MUNICIPIUL CLUJ-NAPOCA
judet CLUJ, localitate CLUJ-NAPOCA str. MOTILOR
nr. 1-3 cod postal 400001 telefon 0724247664

Referitor la cererea de aviz de amplasament, înregistrată cu nr. **60101836485 / 10.12.2018**, pentru obiectivul **AMPLASARE PANOU PUBLICITAR IN SISTEM PROVIZORIU SI DEMONTABIL** de la adresa **judet CLUJ, oras CLUJ-NAPOCA, str. ALEEA SLANIC, nr. FN.**

AVIZ DE AMPLASAMENT FAVORABIL Nr. 60101836485 / 03.01.2019

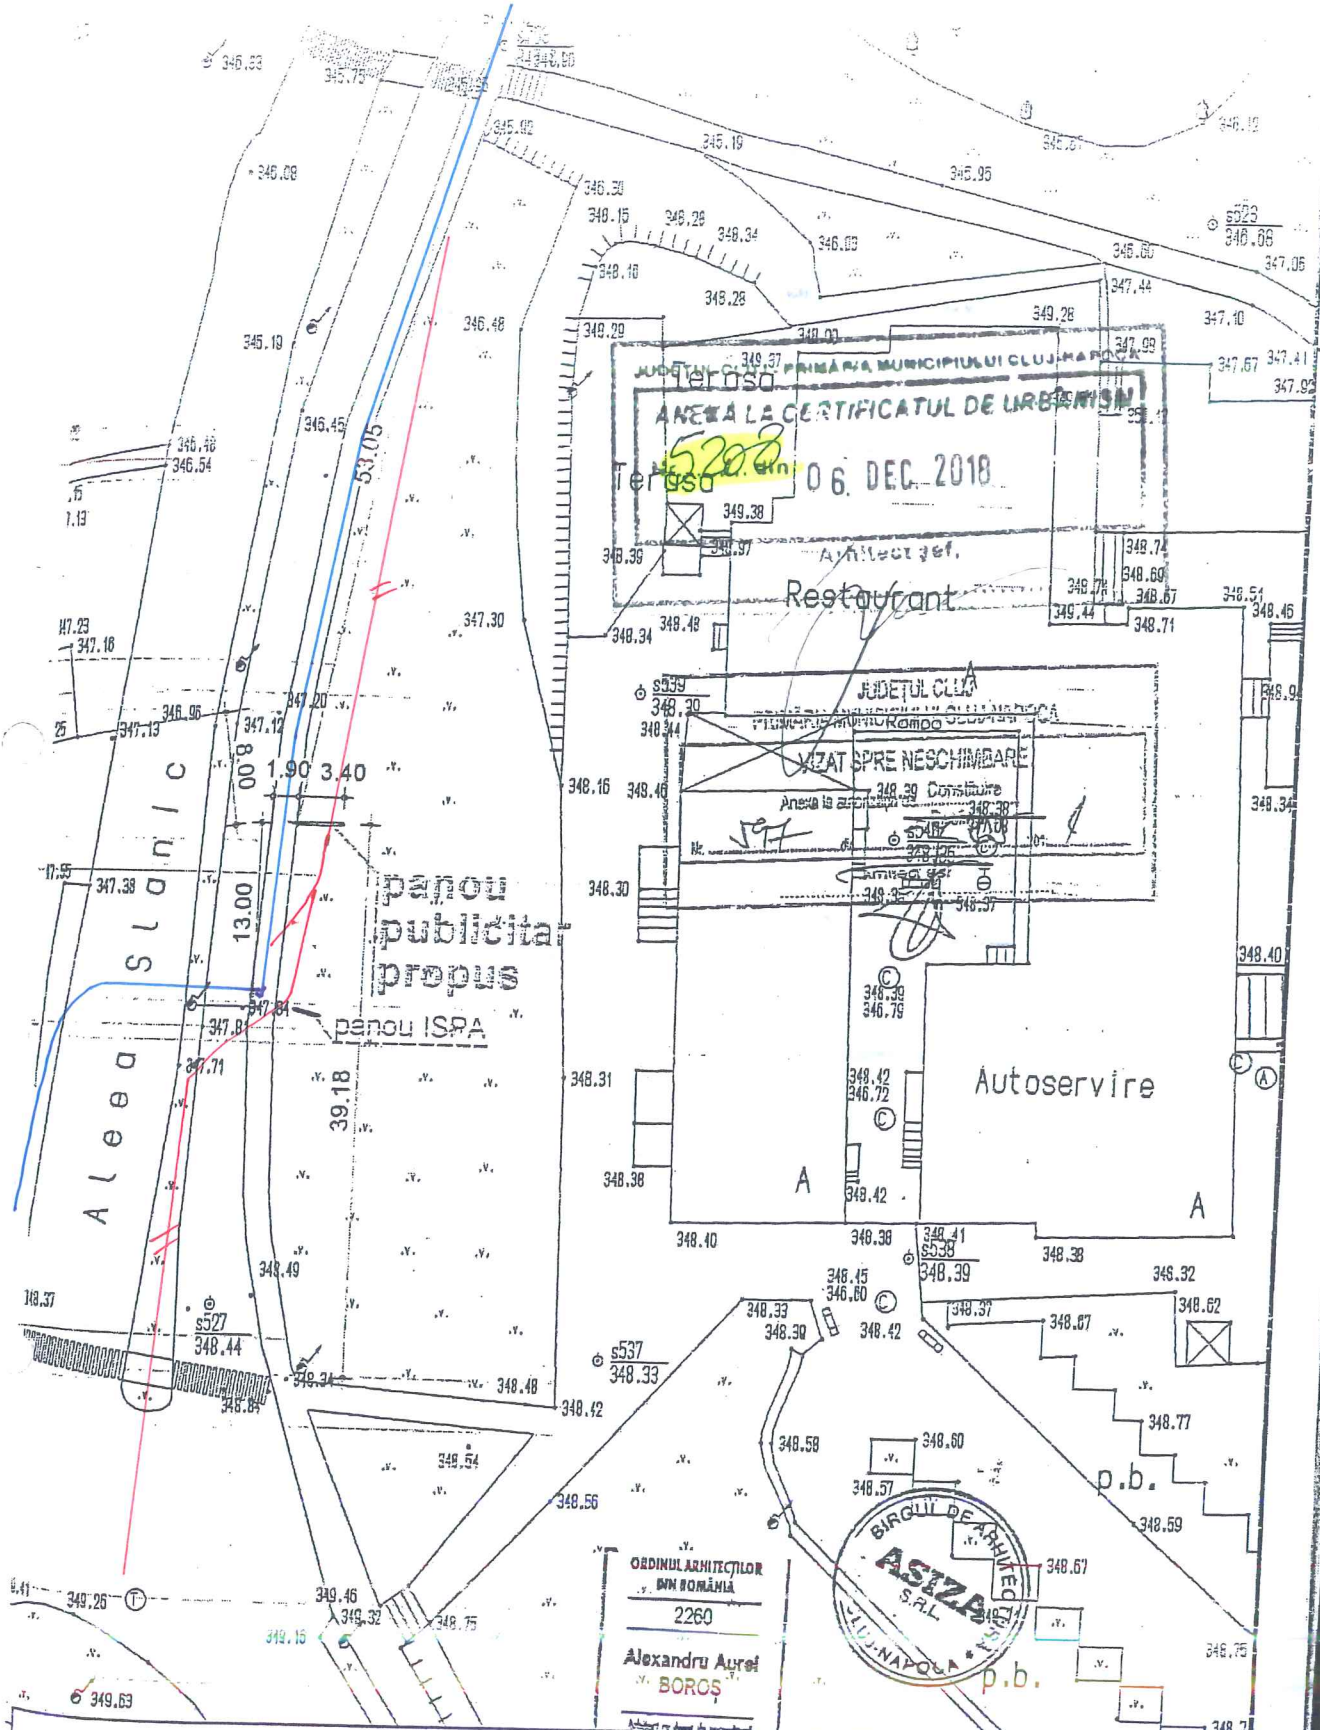
Va atenționam de existența traseelor L.E.S. conform planului de situație anexat.

Intre fundatia panoului propus si cea mai apropiata L.E.S. se va respecta distanta minima de 0.6 m in plan orizontal (se vor efectua sondaje manuale de identificare in acest sens); in caz contrar se impune devierea LES cu o firma atestata A.N.R.E., pe cheltuiala solicitantului, pe baza de proiect avizat de S.D.E.E. Cluj, in vederea respectarii distantei sus amintite. Va fi asigurat accesul fara conditii la L.E.S. in caz de defectiuni, interventii, etc.. Inainte de inceperea lucrarilor se va solicita predarea-primirea amplasamentului (fax 0264205874).
